PILNA INFORMACJA DOTYCZĄCA BEZPIECZEŃSTWA

Problem z baterią w urządzeniach EnRhythm®

Numer sprawy: FA453

Przykład wykresu wartości nocnych pomiarów napięcia baterii powyżej wartości ERI/RRT – zgromadzonych w pamięci urządzenia, ale niewidocznych dla użytkownika

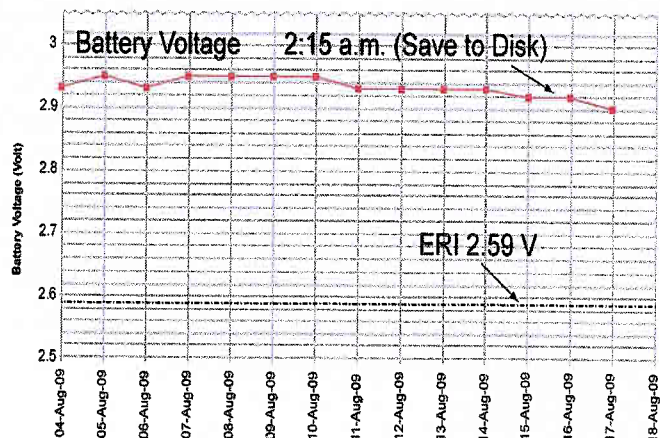
Firma Medtronic otrzymała 62 raporty (z około 110 000 wszczepionych na całym świecie urządzeń) wskazujących, że napięcie baterii urządzenia w czasie odczytywania zawartości pamięci było niższe od napięcia baterii, które jest monitorowane przez urządzenie w celu dostarczenia informacji o wskaźniku planowej wymiany (ERI/RRT). Zmierzone niższe wartości napięcia wprowadzały w błąd i w niektórych przypadkach prowadziły do niepotrzebnych wymian urządzeń.

Badanie przeprowadzone przez firmę Medtronic pokazało, że w żadnym ze zgłoszonych przypadków nie doszło do utraty zdolności terapeutycznych przez urządzenie. Co ważniejsze, powiadamianie o ERI/RRT, które działa w oparciu o nocne pomiary stanu baterii działa prawidłowo i dokładnie. Firma Medtronic zidentyfikowała główny powód takiego zachowania urządzeń, którym jest wyższa niż oczekiwana impedancja baterii.

Przykład wartości napięcia baterii w czasie odczytu zawartości pamięci urządzenia niższej od wartości ERI/RRT, która nie uruchomiła powiadomienia o ERI/RRT

Aktualizacja oprogramowania usunie jakiegokolwiek zagrożenie wystąpienia opisanych powyżej dwóch problemów poprzez zmianę kryteriów ERI/RRT. Ta aktualizacja skróci żywotność urządzeń o ok. 10-15%, a spodziewana średnia żywotność urządzeń będzie zwierać się między 8,5 a 10,5 lat w zależności od zaprogramowanych parametrów urządzenia¹. W tej chwili nie zaleca się podejmowania żadnych innych czynności, zmiany sposobu zaprogramowania urządzeń lub częstości wizyt kontrolnych pacjentów. Gdy aktualizacja oprogramowania będzie dla Państwa dostępna, po uzyskaniu akceptacji organu nadzorującego, przedstawiciel firmy Medtronic powiadomi Was o tym fakcie.
